Mission régionale d'autorité environnementale

Avis sur le projet d'installation

**de la centrale solaire photovoltaïque de la zone de desserrement de
Strasbourg à Duppigheim (67120) et Entzheim (67960)**

porté par la société EDF Renouvelables France

Figure 3: Plan de masse du projet

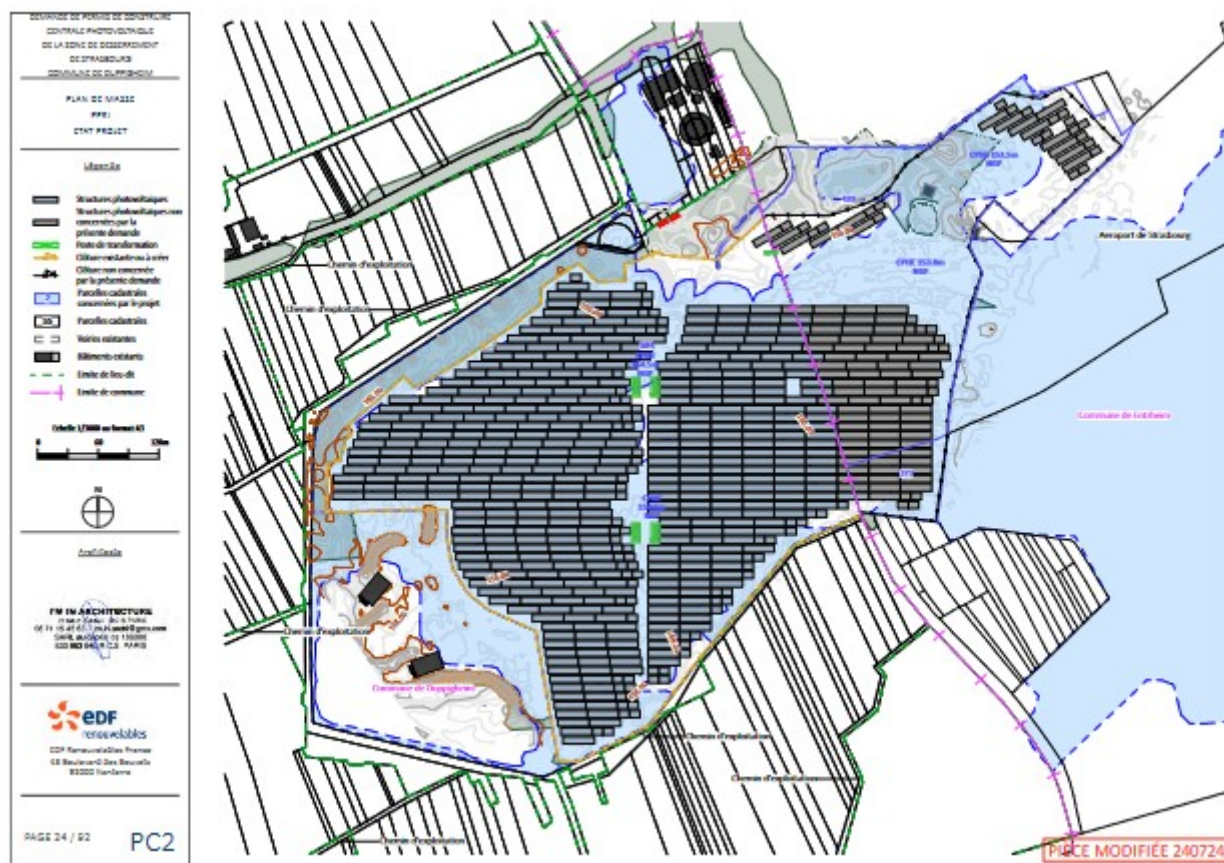
Le dossier indique « *plus de 600 tables solaires photovoltaïques reposant sur des pieux ou des longrines* », mais ne précise pas le nombre de pieux envisagés ni le nombre de longrines.
